OGGETTO:[ID_10109] Procedimento di Valutazione di Impatto Ambientale ai sensi dell'art.23 del D.Lgs.152/2006 relativa al progetto di parco agrivoltaico denominato "MORES", di potenza pari a 60 MWp, sito nel Comune di Mores (SS) e delle relative opere di connessione alla RTN.
Trasmissione Documentazione Progettuale volontaria

Oggetto: [ID_VIP 10120] Procedura di Valutazione di Impatto Ambientale (V.I.A.), ai sensi dell'art. 23 del D.Lgs. 152/2006, e s.m.i., relativa al progetto di un impianto agrivoltaico denominato "MORES 2", di potenza pari a 36 MWp e delle relative opere di connessione alla R.T.N. che interessano i Comuni di Mores, Bonnanaro, Torralba e Bonorva (SS), da realizzarsi nel Comune di Bonnanaro e Mores (SS), in località "Campu Marte".

Proponente: Energia Pulita Italiana 9 S.r.l.

Riscontro alle Osservazioni della Regione Autonoma della Sardegna (RAS)

FIGURA 8 – ALLEGATO 03

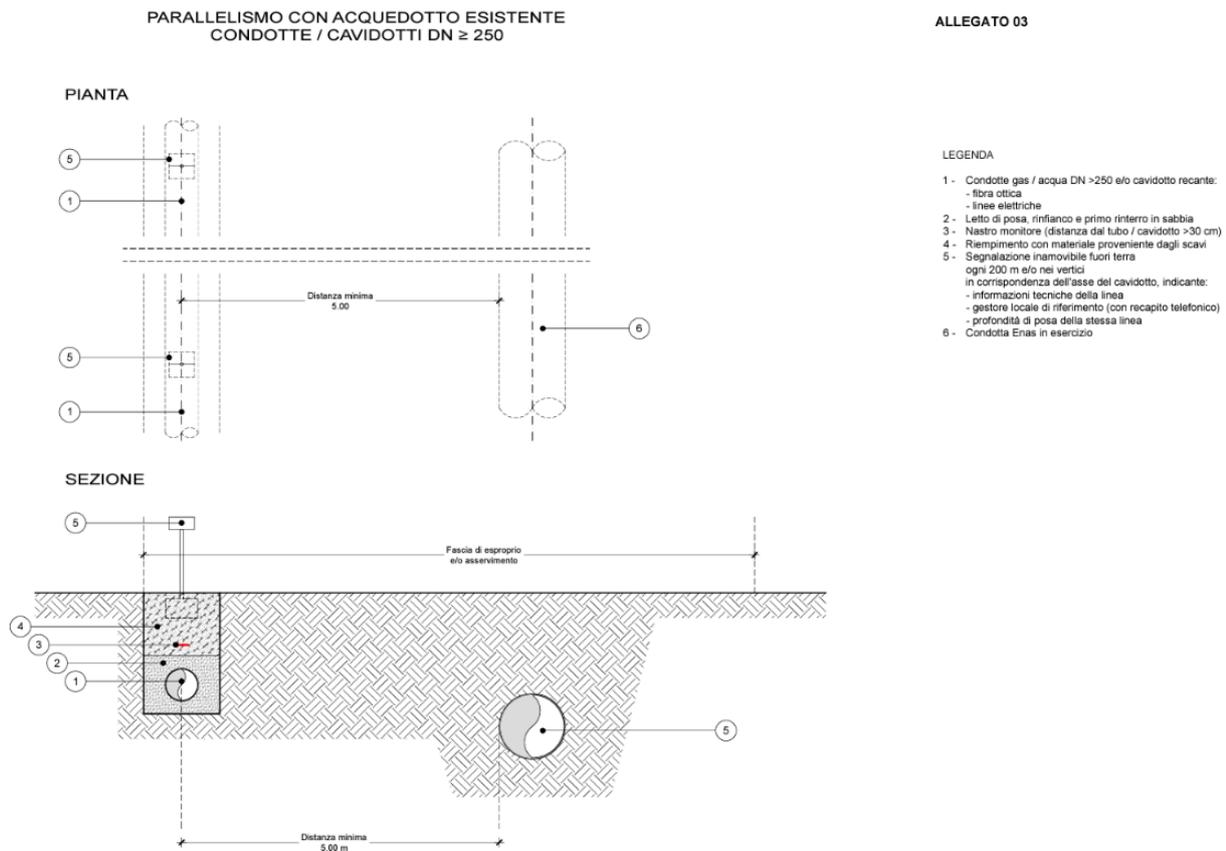
Per quanto sopra, limitatamente alle interferenze rilevate e riconducibili al tracciato dell'elettrodotto di connessione, ogni valutazione in ordine alla compatibilità delle opere in progetto con le esigenze di gestione, sicurezza e regolarità di esercizio delle opere SIMR, è necessariamente sospesa in attesa dell'acquisizione e della disamina della documentazione integrativa di dettaglio sulle modalità che il proponente intende adottare per la risoluzione delle interferenze con le opere del SIMR. La documentazione integrativa dovrà essere trasmessa all'indirizzo di posta elettronica certificata del protocollo ENAS: protocollogenerale@pec.enas.sardegna.it e dovrà prevedere:

- 1) relazione tecnica specificamente dedicata alle interferenze dei lavori con le opere del SIMR, illustrativa delle modalità di risoluzione delle interferenze e delle soluzioni tecnologiche adottate. Queste dovranno essere compatibili con le modalità standard adottate dall'ENAS per la risoluzione delle interferenze originate da attraversamenti e/o parallelismi, in particolare dovrà essere assicurata la coerenza con gli schemi tipo allegati (allegati 02 e 03); La relazione tecnica dovrà anche chiarire se le opere di attraversamento del sedime SIMR da parte l'elettrodotto di connessione di questo intervento saranno condivise con quelle relative all'intervento "Mores", ovvero se in corrispondenza di ciascuna interferenza le opere di attraversamento del sedime del SIMR saranno distinte per ciascun intervento. In ogni caso dovrà essere prodotta apposita documentazione attestante l'avvenuto coordinamento tra le*

- 2) elaborati grafici di dettaglio (planimetrie, sezioni, profili, particolari costruttivi) in numero tale da fornire un'adeguata descrizione delle soluzioni tecnologiche e costruttive proposte, sviluppati in adeguata scala di rappresentazione e debitamente quotati, dai quali sia possibile desumere ingombri, dimensioni spessori, altezze dei manufatti e degli elementi di impianto nonché i reciproci rapporti spaziali tra le opere interferenti e le opere del SIMR.

L'interferenza dell'elettrodotto di collegamento alla SE Terna del progetto in esame con la condotta segnalata dall'ENAS verrà risolta mediante l'utilizzo di Trivellazione Orizzontale Controllata (TOC). In questa fase è stata realizzata una relazione preliminare in cui si illustra come s'intende risolvere l'interferenza:

Nella successiva fase progettuale si provvederà a redigere elaborati grafici e testuali che riportino nel dettaglio le modalità di attraversamento, la profondità di posa e le modalità di realizzazione dello scavo, una volta reperite informazioni più specifiche anche in relazione alla profondità di posa della condotta segnalata da ENAS e alle sue caratteristiche dimensionali.
